Oggetto: **SANT'AGATA DI PUGLIA (FG), DELICETO (FG): Impianto eolico della potenza di 39,6 MW localizzato nel comune di Sant'Agata di Puglia (FG) in località "Viticone Palino, Serro Lucarelli, Monte Rotondo" ed opere di connessione ricadenti nei Comuni di Sant'Agata di Puglia (FG) e Deliceto (FG).**

Proponente: Società Wind Energy Sant'Agata S.r.l.

Parere tecnico istruttorio della Direzione generale Archeologia, belle arti e paesaggio (ABAP).

Layout area di progetto della seconda proposta progettuale di 7 aerogeneratori (stralcio dall'elaborato della Società *Inquadramento territoriale*).

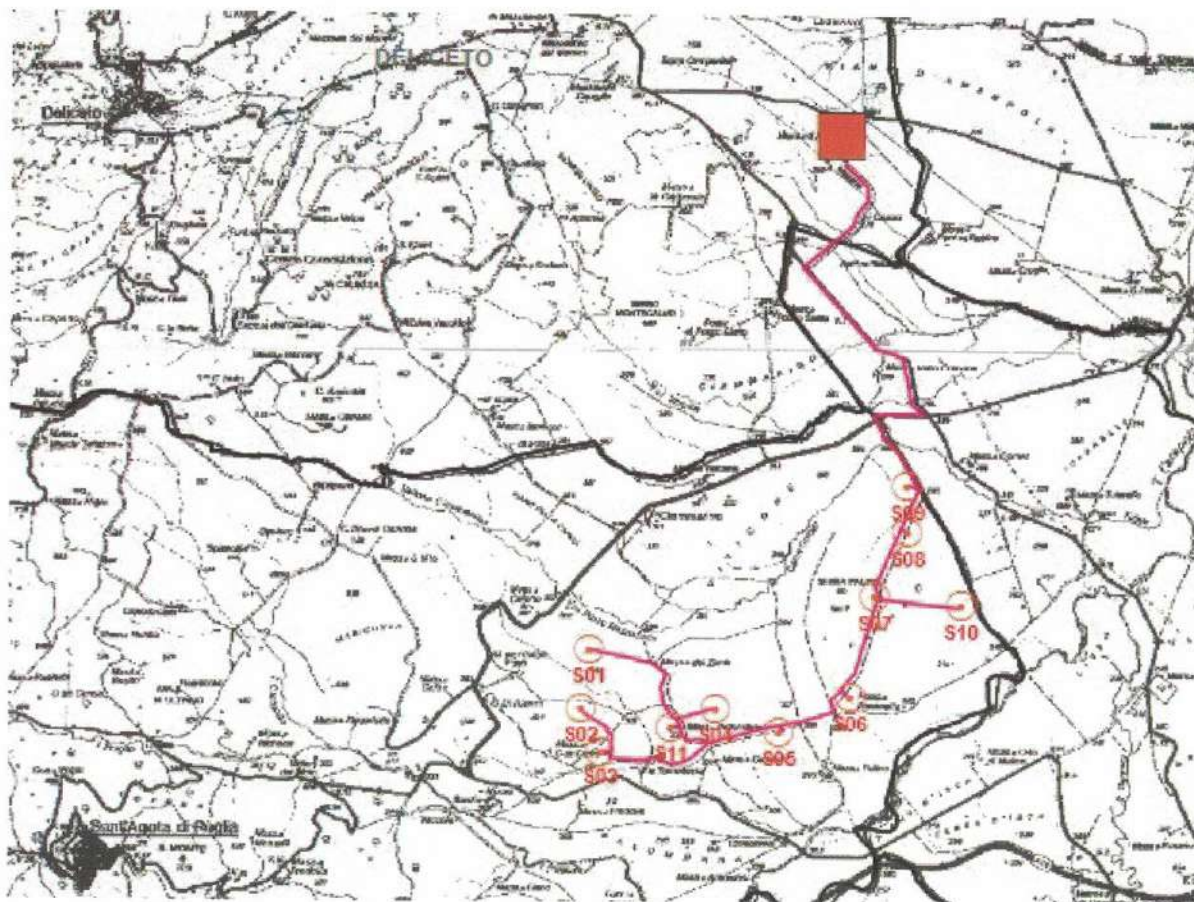
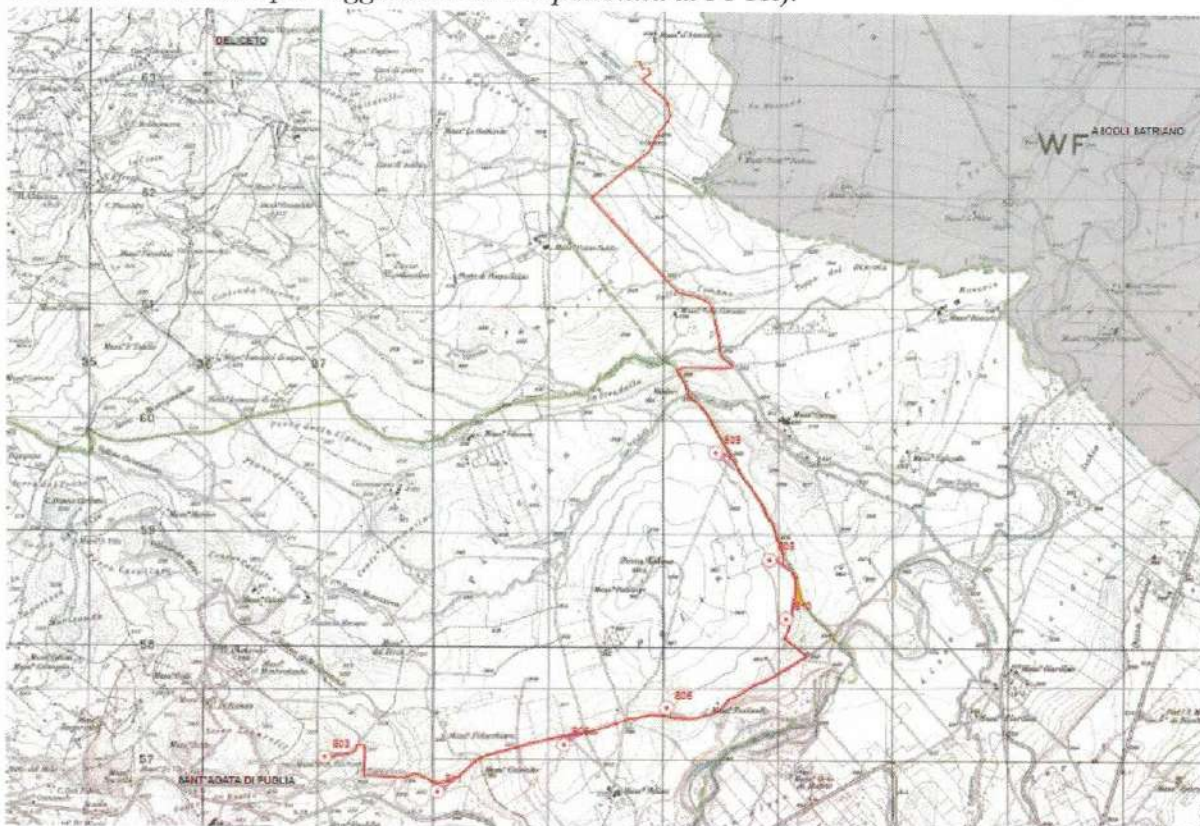
A seguito delle osservazioni prodotte da altre Società e in considerazione delle richieste di integrazioni avanzate dal Ministero dell'Ambiente e della Tutela del Territorio e del Mare e dalla Scrivente, il proponente ha ritenuto opportuno, nell'ambito della procedura di VIA già in corso (in fase di integrazioni), sottoporre a valutazione un progetto diverso, con un numero minore di aerogeneratori e con una loro differente localizzazione rispetto a quella prevista nel progetto originario. Più precisamente, il progetto modificato ha previsto la soppressione delle seguenti torri: S01, S02, S04, S07, e lo spostamento delle torri S03, S06, S08, S10, S11.

Il nuovo *layout* progettuale, presentato il 22/12/2019, e qui valutato, prevede quindi un impianto eolico composto da 7 (anziché 11) aerogeneratori tripala (mod. GE 3.6-137, denominati con sigle **S03, S05, S06, S08, S09, S10, S11**), per una potenza totale di 25,2 MW da installare nel Comune di Sant'Agata di Puglia (FG), in località "Viticone Palino, Serro Lucarelli, Monte Rotondo", con opere di connessione ricadenti anche nel Comune di Deliceto (FG).

Inquadramento dell'impianto eolico rispetto ad altri aerogeneratori realizzati o in fase autorizzativa (stralcio dall'elaborato della Società *Studio dei potenziali impatti cumulativi*).

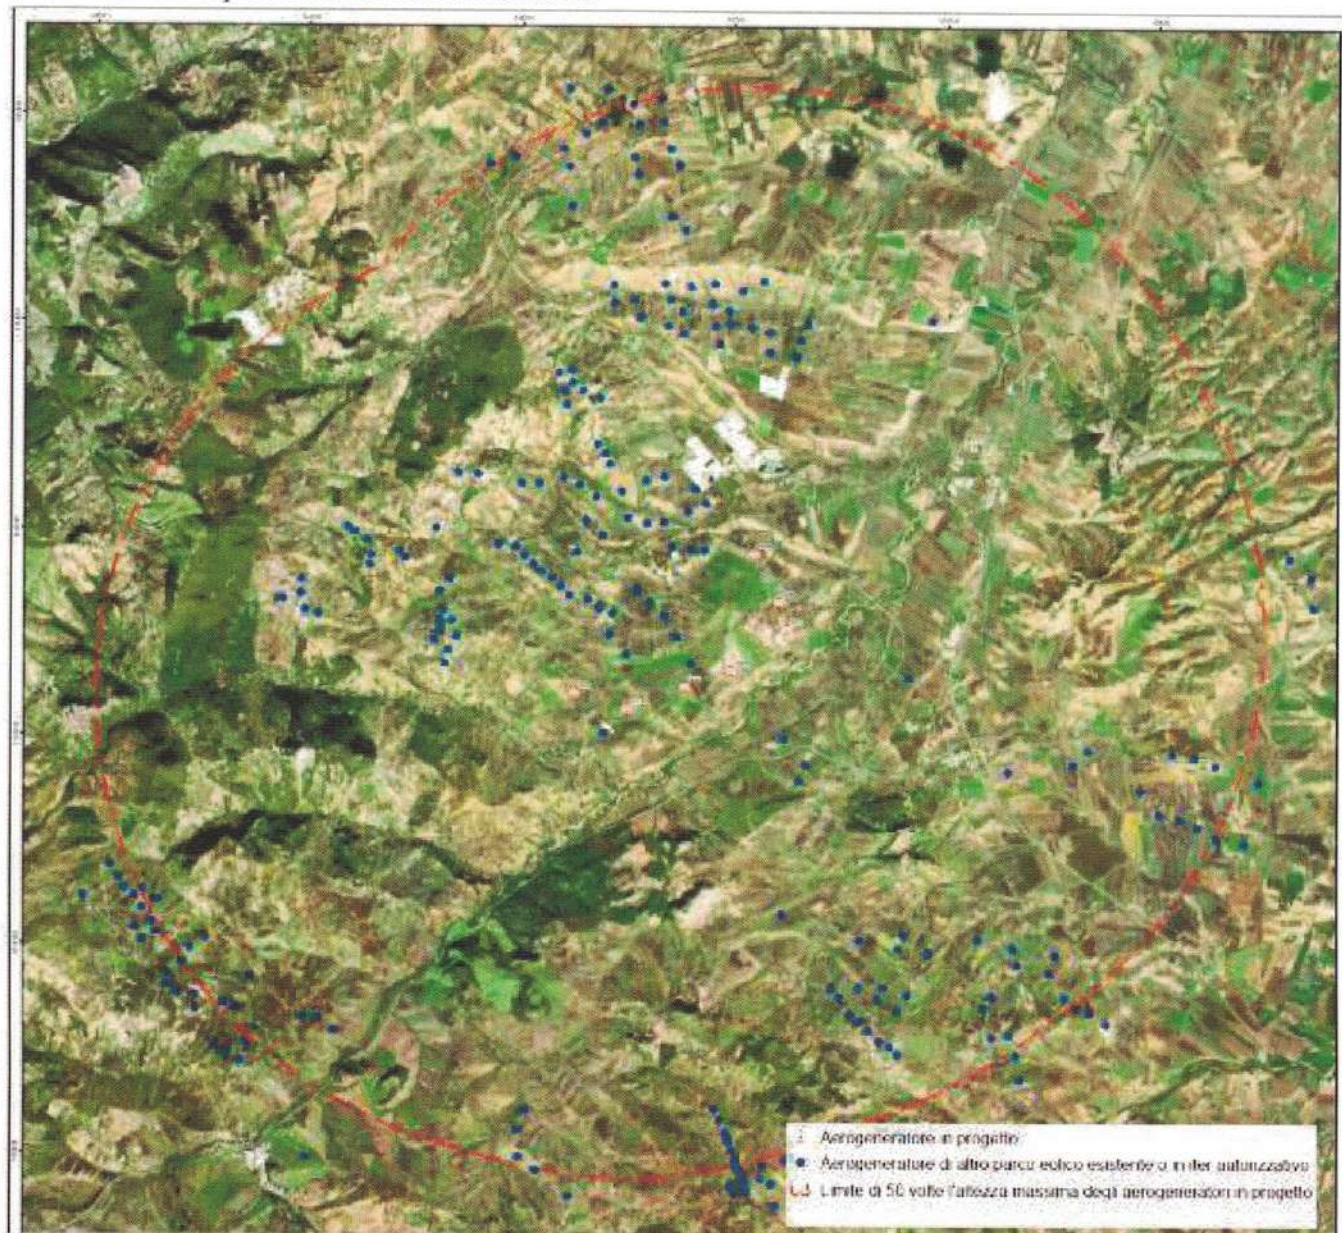
Ai fini della valutazione degli impatti cumulativi, in base a quanto previsto dalle specifiche Linee Guida nazionali (D.M. 10/09/2010, Allegato IV, paragrafo, 3.1 lett. b), l'Area Vasta d'Indagine (AVI) presa in considerazione corrisponde a un *buffer* di 9 km, pari a 50 volte l'altezza massima degli aerogeneratori (180 metri).

In tale area ricadono più di 150 aerogeneratori di media e grossa taglia, già realizzati.

Vista n. 13 (ante e post-operam) da Sant'Agata di Puglia, ad una distanza di oltre 5 Km dall'area di progetto.

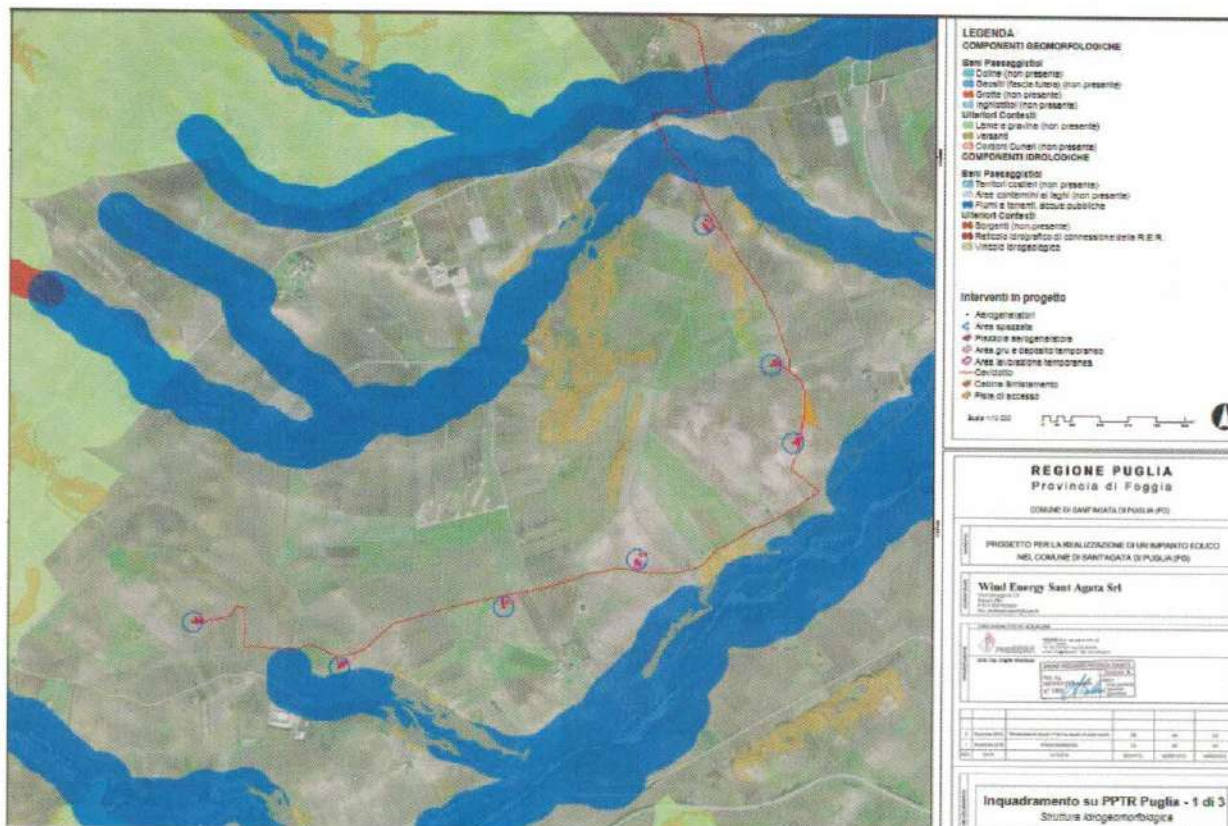
- l'impianto, sempre per gli aspetti legati agli impatti cumulativi sulle visuali paesaggistiche, evidenzia quindi criticità anche in riferimento agli elementi di analisi e valutazione elencati nella DGR 3122/2012, ovvero: Co-visibilità di più impianti da uno stesso punto di osservazione; effetti sequenziali di percezione di più impianti per un osservatore che si muove nel territorio; effetto selva e disordine paesaggistico. Lo si evince ancor più osservando di seguito gli stralci tratti dalla tavola degli impatti cumulativi relativa agli impianti eolici (esistenti o autorizzati) e quella degli impianti FER (esistenti, autorizzati o in corso di autorizzazione):

Interferenze tra le opere di progetto e corsi d'acqua presenti negli elenchi delle Acque Pubbliche (stralcio dall'elaborato della Società *Inquadramento su PPTR Puglia - 1 di 3 – struttura idrogeomorfologica*).

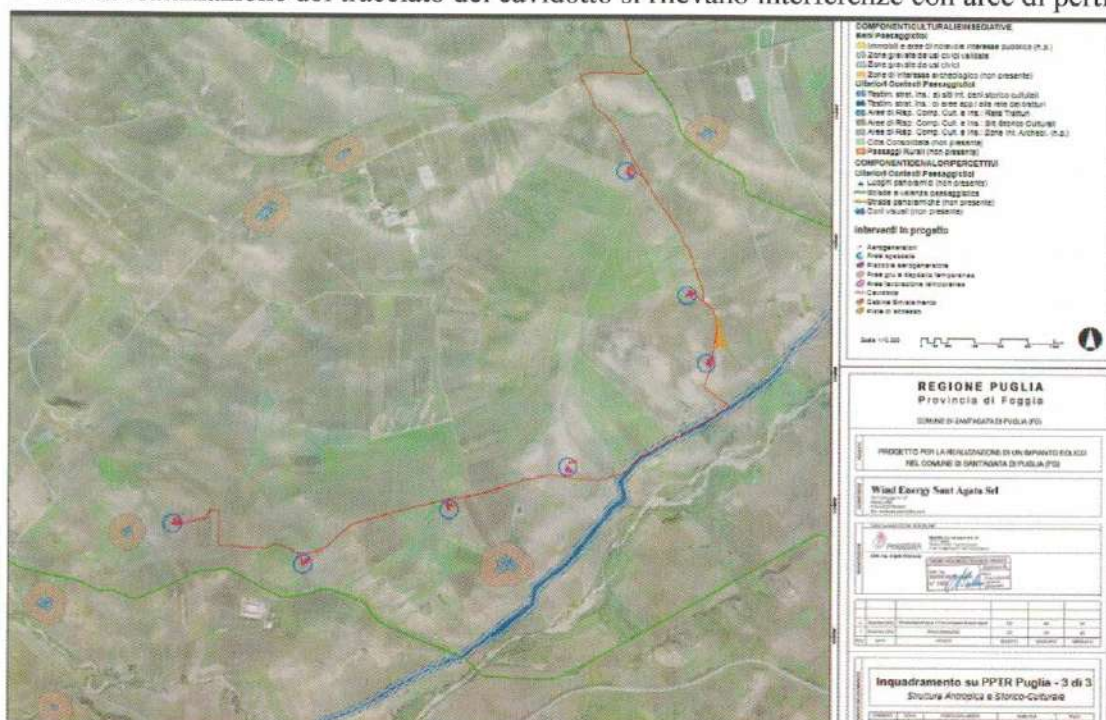
- parti del cavidotto (per il quale è previsto l'impiego della tecnica della trivellazione orizzontale controllata) attraversano corsi d'acqua pubblica (come "Fosso Tufara"), iscritti nel registro delle acque pubbliche, rientranti quindi tra le aree tutelate per legge ai sensi dell'art. 142, comma 1, lett. c) del D. Lgs. 42/2004: «i fiumi, i torrenti, i corsi d'acqua iscritti negli elenchi previsti dal testo unico delle disposizioni di legge sulle acque ed impianti elettrici, approvato con regio decreto 11 dicembre 1993, n. 1775, e le relative sponde o piedi degli argini per una fascia di 150 metri ciascuna»;

- Per la realizzazione del tracciato del cavidotto si rilevano interferenze con aree di pertinenza di tratturi.
